六万石くるりんバス市街地線左回り・右回りのルート変更（案）

資料 1 別紙 1

六万石くるりんバス室場線のルート変更（案）

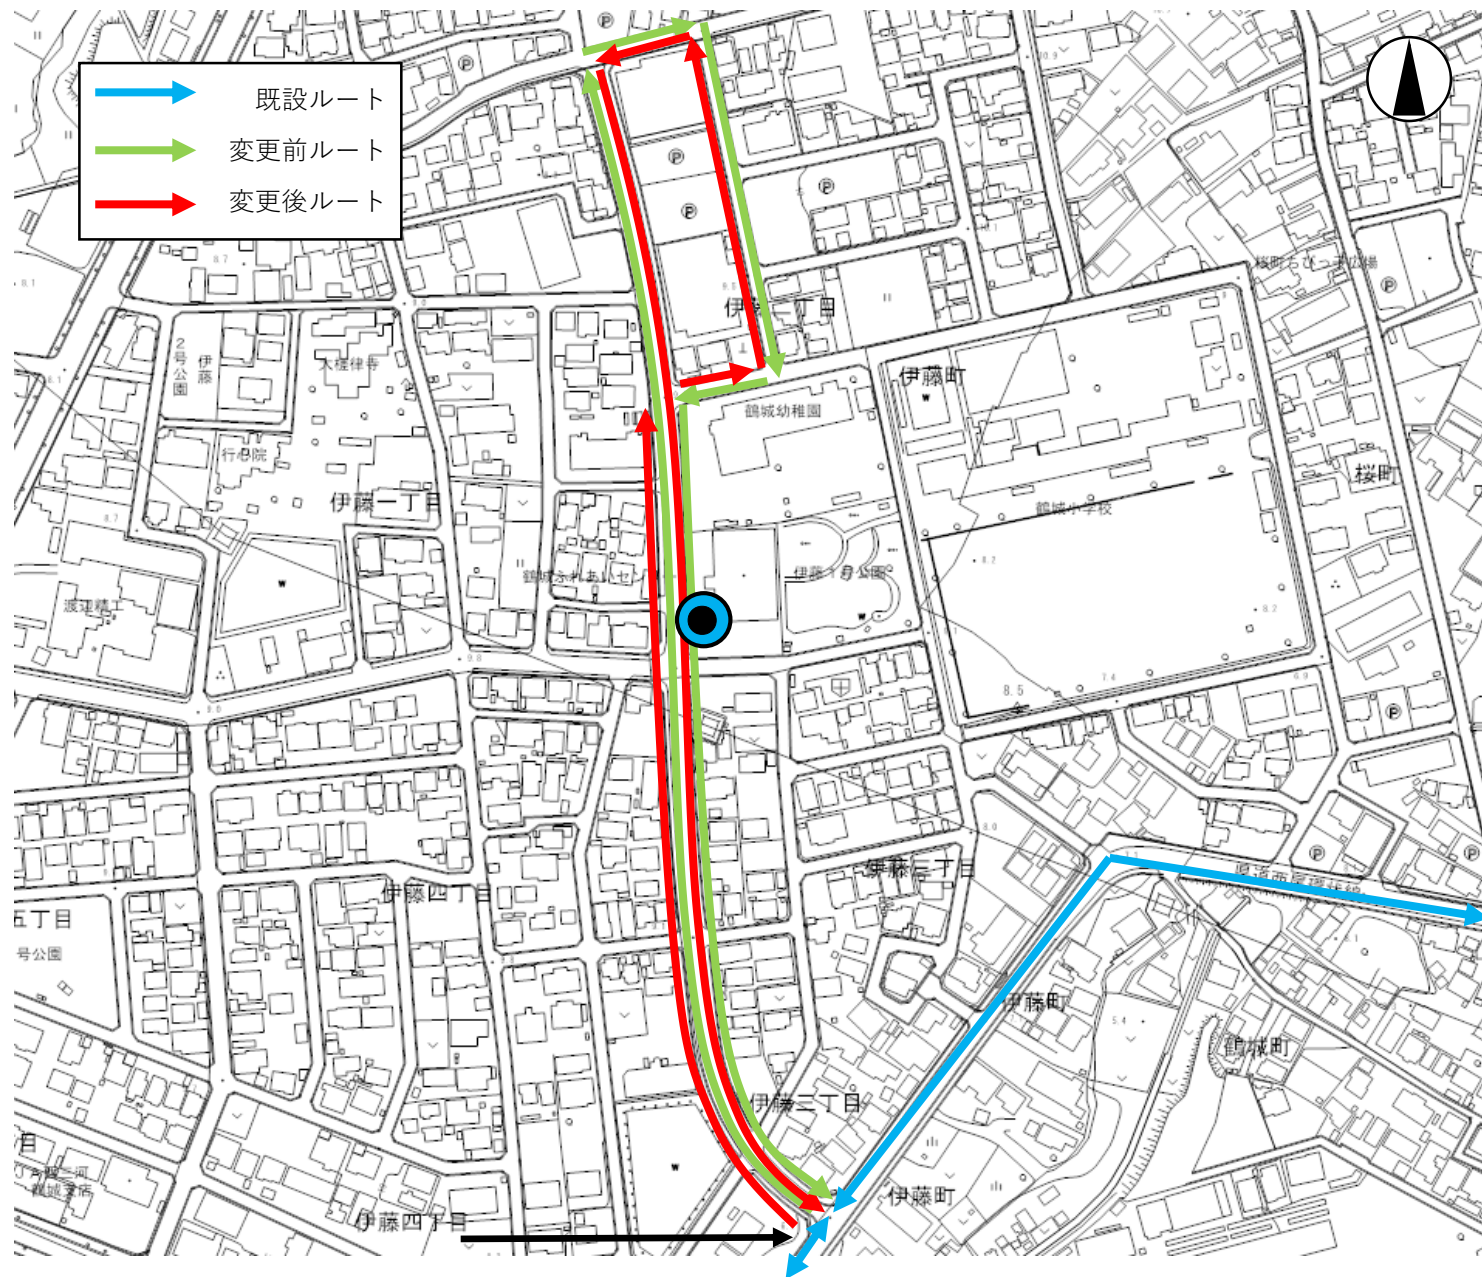
● … 鶴城ふれあいセンター停留所
(路上、左・右回り共通)

市民から、折り返し方法について、現状の右回りから左回りに変更してはどうかとの意見があり、検討したところ、左回りに変更することで右折回数が減るため、より安全に運行できると見込まれるため、変更を行うものです。

変更ルートは左回り、右回り共通です。

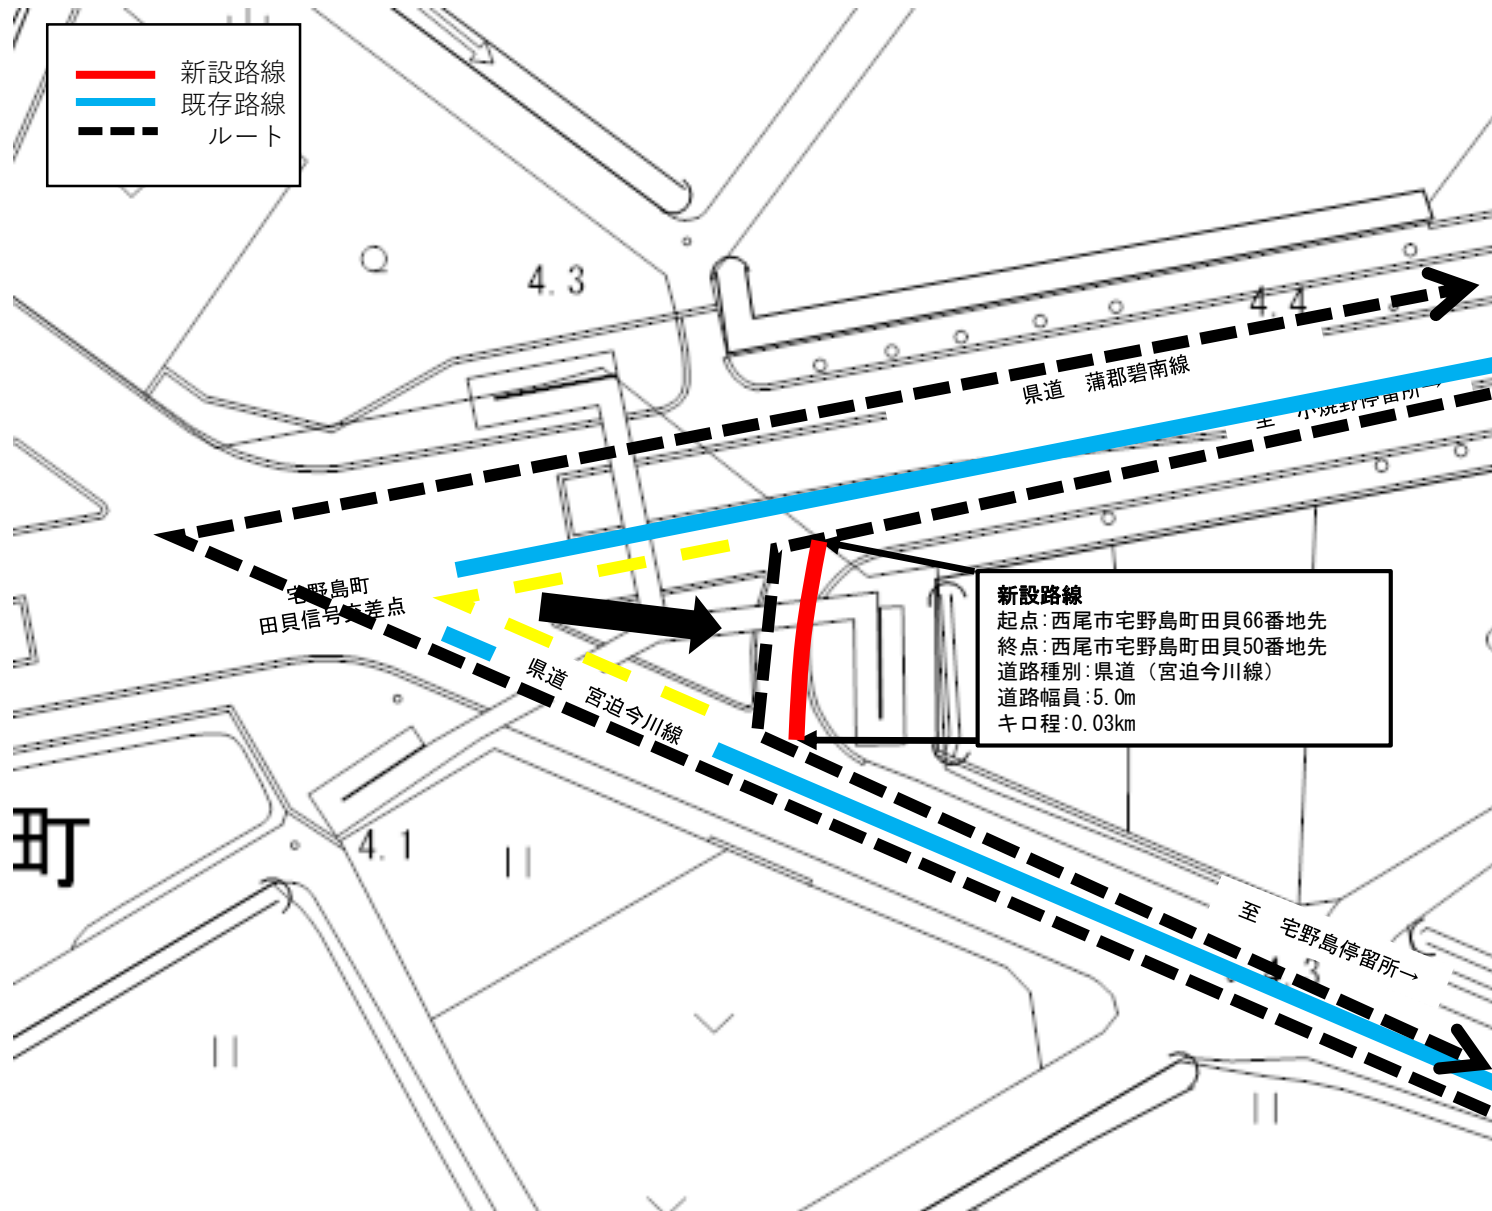
小焼野停留所から宅野島停留所へ向かう途中、宅野島町田貝信号交差点にて左折する際、南方向からの停車車両の位置によっては左折しづらくなり、また後続の直進車両の通行の流れを悪化させる恐れがあります。

上記問題を解消するため、信号手前にある左折専用の一方通行道路を走行するよう変更するものです。

宅野島停留所から小焼野停留所へ向かう方向については、変更ありません。
